ZAC SATORY OUEST

VERSAILLES

Dossier de réalisation

Mémoire en réponse à la synthèse des observations du public

Principe d'une stratégie de stationnement mutualisé et foisonnée – Source : EPA Paris-Saclay 2021

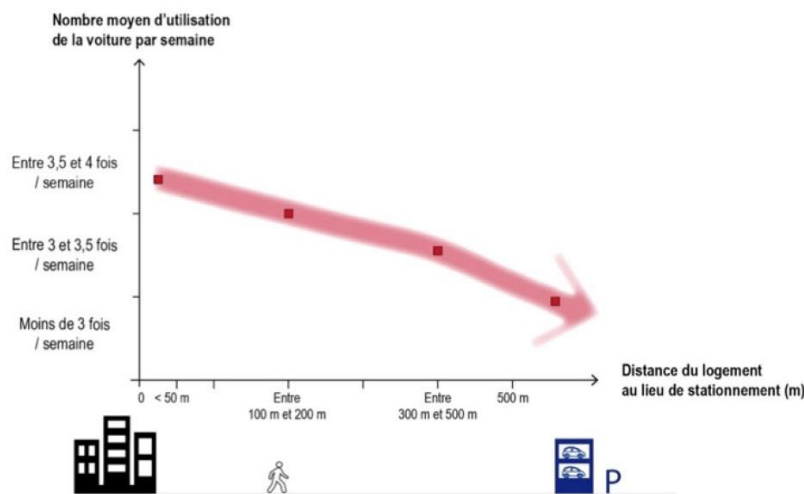
« Le concept de parcs de stationnement « mutualisés et foisonnés » séduira-t-il tous les usagers, habitants et travailleurs ? Ces parcs sont prévus sous forme de « silos » de plan rectangulaire, en élévation, très éloignés de certains logements et bureaux. Sur bien des points cela ne semble pas pratique. Nous répétons que, dans un contexte de pénurie grandissante de foncier, il faut toujours exploiter le sous-sol avant de construire par-dessus (le risque pyrotechnique n'est pas rédhibitoire puisqu'il est maîtrisé). Après c'est trop tard. L'idée, qui est énoncée, de se réserver de convertir les stationnements en logements ou bureaux nous paraît tirée par les cheveux pour justifier les silos en élévation, qui stérilisent un précieux foncier. Le ratio de stationnement des voitures (1,3 par logement) semble étriqué pour ce quartier excentré. Le stationnement des vélos a été négligé. »

Au plan pratique pour les habitants, la séparation des fonctions est pénalisante et entraîne des allongements de desserte des habitations.

Ainsi, les parkings silo fonctionnent comme des parkings publics ouverts à tous avec des droits d'usage des places de stationnement différents en fonction des types d'usagers (habitants, salariés, visiteurs) :

- il est prévu que les résidents souscrivent des concessions de longue durée de 30 ans (droit d'usage de stationnement de plusieurs années) permettant de répondre aux obligations du PLU de Versailles qui impose des normes minimales de stationnement ;
- pour les activités tertiaires, il est prévu que les entreprises souscrivent des abonnements pour leurs employés ;
- pour les visiteurs, il est prévu une tarification horaire.

Les usagers seront principalement des automobilistes, mais pas exclusivement : il pourra également s'agir d'usagers venant stationner leur vélo ou leur deux-roues motorisé.

Schéma de principe des cheminements internes en phase intermédiaire - Source : Compléments à l'étude d'impact p.181

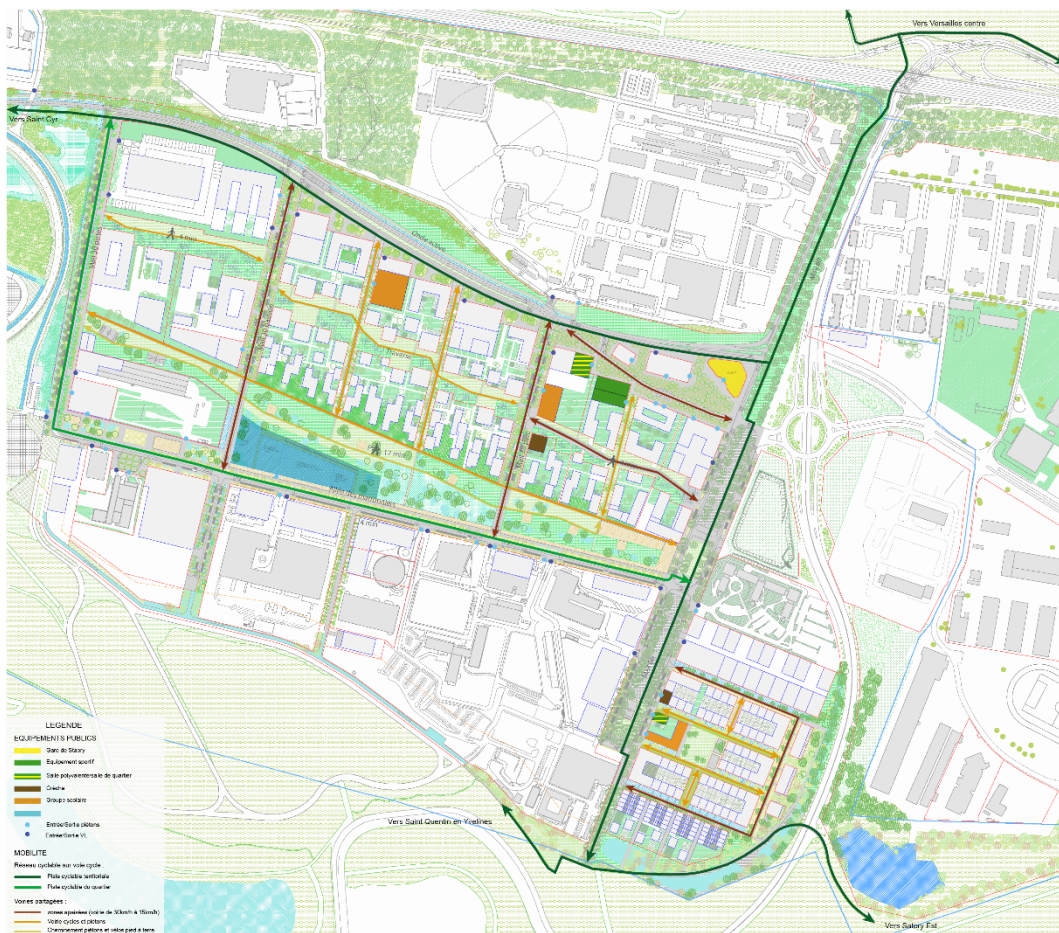
« Manque de plan cohérent pour assurer sur le plateau des pistes continues permettant des circulations sécurisées tant les cycles motorisés ou non que les vélos cargos et les tricycles familiaux.

« 5) Comment est prise en compte la sensibilité de la zone PEM Chantiers Avenue de Sceaux (et ? Av. Leclerc puis rue Orangerie) du fait de la nouvelle structuration des transports en commun avec le risque de chantiers longs perturbateurs des circulations. »

Par ailleurs, une hiérarchisation des aménagements cyclables est prévue : les trajets destinés aux « vélotafeurs », notamment liés au grand territoire, ont été identifiés et bénéficient de voies dédiées, séparées des trottoirs et de la bande roulante dédiée aux voitures. Les trajets à plus petite échelle ou les itinéraires de balade ont été positionnés sur des espaces publics partagés, suffisamment larges pour que plusieurs modes puissent cohabiter. Cette différence entre les trajectoires des usagers et leurs aménagements associés suivent naturellement l'échelle des espaces publics : le grand mail nord-sud et l'Onde est-ouest, les deux axes majeurs du projet, portent les trajets de transits vélos alors que les autres mails et les venelles seront surtout utilisés par les habitants et salariés du quartier.

- Le confort du piéton dans l'espace public est également un objectif du projet afin de valoriser les modes actifs : à l'échelle de l'espace-rue la conception de l'espace public garantira le confort d'usage du piéton.

Concernant l'interrogation sur la zone PEM Chantiers Avenue de Sceaux, c'est la Communauté d'Agglomération Versailles Grand Parc qui mène les études Pôle Gare de Satory et de Chantiers et qui s'assure de la cohérence des aménagements. L'EPA n'a pas d'informations à transmettre à ce sujet.

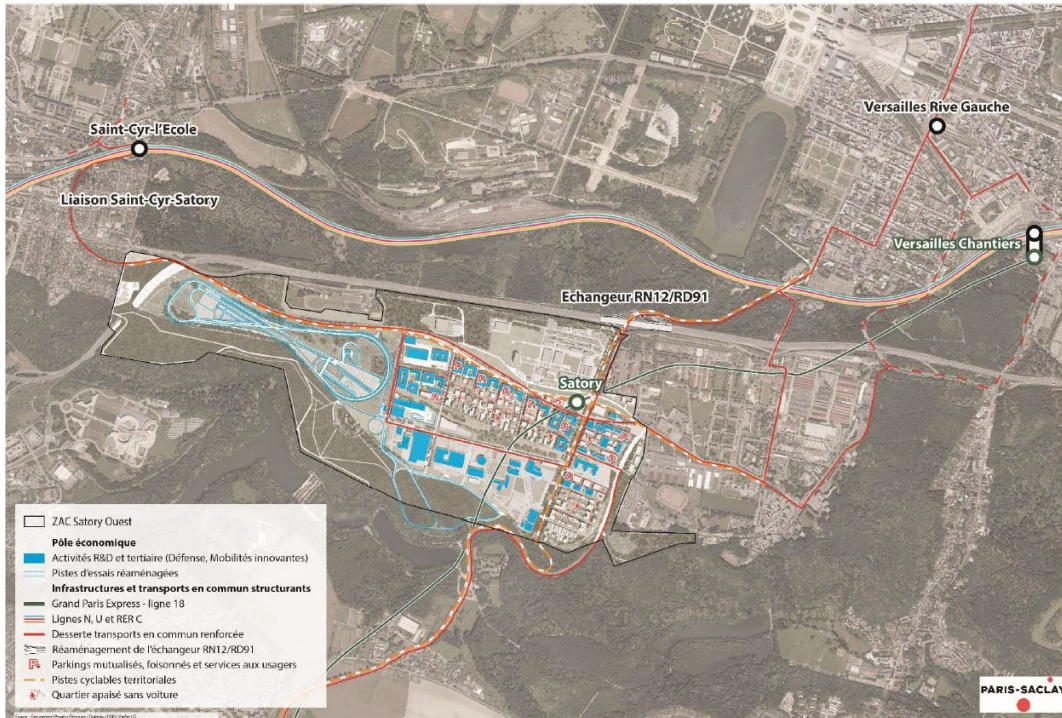
« En pages 59 et 60 « Avant l'arrivée de la ligne 18, on estime à environ 1 000 le nombre de déplacements à assurer à l'heure de pointe en transports en commun.

Pour répondre à cette demande, le projet urbain intègre une voie de TCSP, qui sera ouverte aux lignes de bus circulant sur le site. L'offre de bus sera composée de lignes en provenance de Versailles qui permettront un rabattement vers les gares RER et Transilien (prolongement des lignes A et R du réseau Phébus possibles). La liaison Saint-Cyr - Satory sera également mise en place depuis la gare de Satory. » Sur quel itinéraire ? »

« Une étude fine des origines des voyageurs L18 devrait être engagée. Aucun document n'existe à notre connaissance sur les capacités de rabattement venant principalement de l'EST Massy ?? »

Figure 60. Carte représentant les sites inscrits et les sites classés autour du périmètre d'étude, réalisation FBC, Chapitre I de l'Etude d'impact, p.142

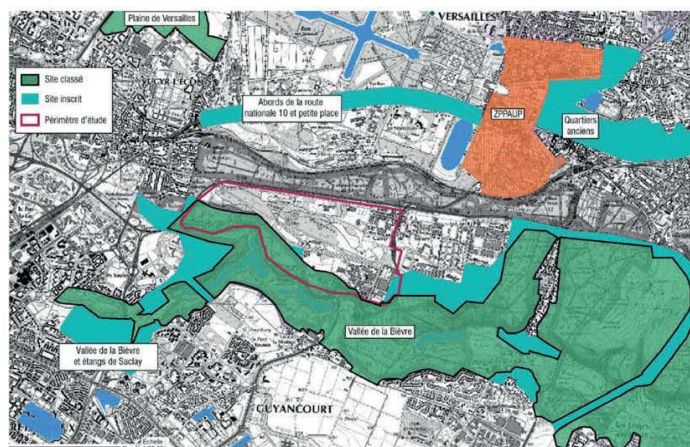
Le projet de la ZAC Satory Ouest est une grande source d'inquiétude pour l'ASEM. La carte suivante montre que le projet de ZAC jouxte le site classé de la vallée de la Bièvre.

Comme indiqué dans l'étude d'impact, une réglementation s'applique aux sites classés : « ils doivent être maintenus en l'état et préservés de toute atteinte grave. » Même si aucuns travaux ne sont prévus au sein du site classé, comment garantir cet objectif dès lors qu'une surface de 236 hectares jouxtant le site classé feront d'abord l'objet d'un vaste programme de construction puis donneront lieu à un nouveau quartier de vie et d'activités économiques ?

Figure 24. Carte de synthèse des enjeux écologiques [Source : Biotope, 2019]

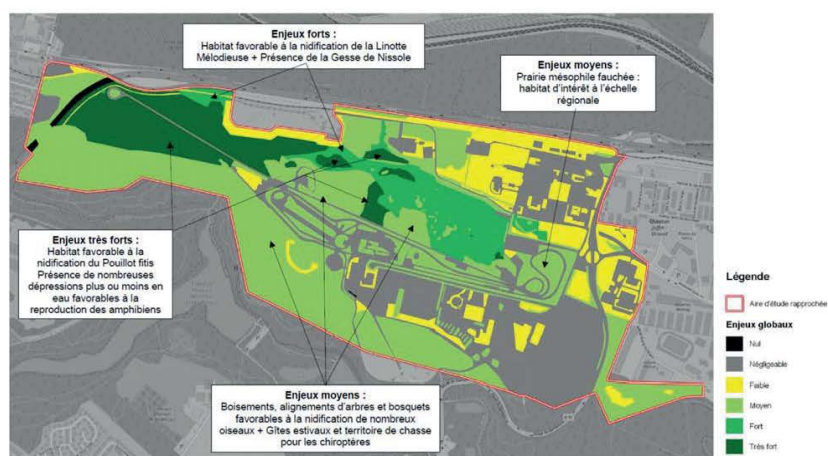
Notre association souhaite que l'étude d'impact environnementale précise les enjeux écologiques sur le site classé de la vallée de la Bièvre et parvienne à définir des mesures visant à préserver le site.

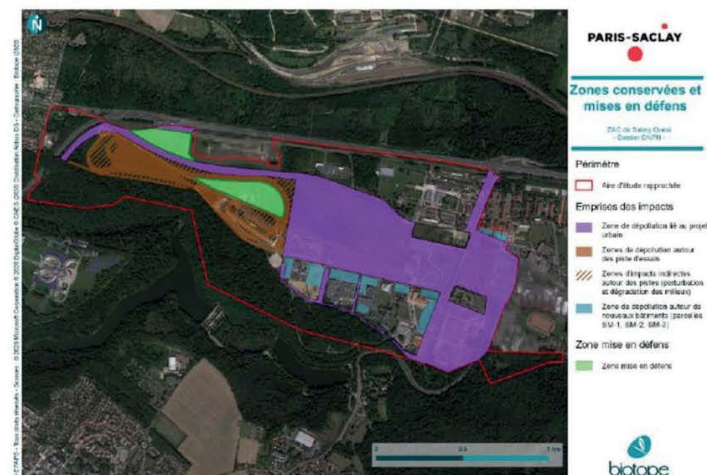
Notre association aimerait prendre exemple sur ce qui est décidé à l'intérieur de la ZAC. Deux zones à l'intérieur de la ZAC seront en effet conservées et mises en défens afin que les usagers de la ZAC ne puissent y accéder et occasionner des dégâts. Voir cet extrait de l'Etude d'Impact:

Ces zones conservées seront également mises en défens afin que les usagers de la ZAC ne puissent pas y accéder et occasionner des dégâts.

Figure 2 : Plan directeur (avril 2019). Source : dossier

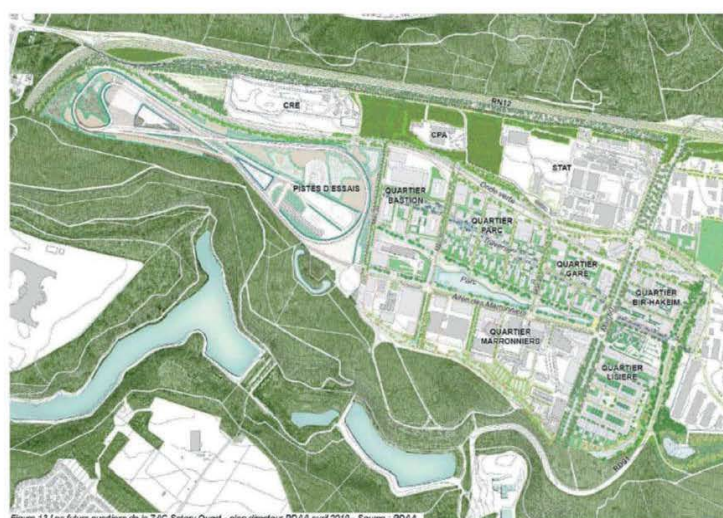
3. Que la contrainte de co-visibilité est observée : les constructions ne seront pas visibles depuis le site classé de la Vallée de la Bièvre.

Question concernant l'échangeur N12/D91

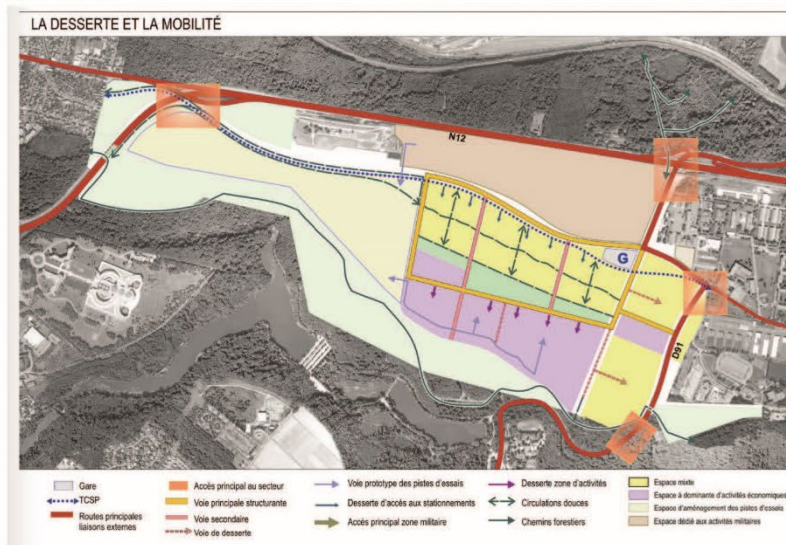
Conseiller Municipal de la Commune Buc (qui fait partie de la communauté d'agglomération de Versailles Grand parc) où je réside depuis 1999, je recherche -dans les dossiers mis à disposition du public- la nature de la modification de l'échangeur N12 / D91 et n'en trouve cependant pas. Le sujet est pourtant d'importance d'autant plus que l'accès à la ZAC depuis la N10 au niveau de l'Epi d'or est désormais abandonné.
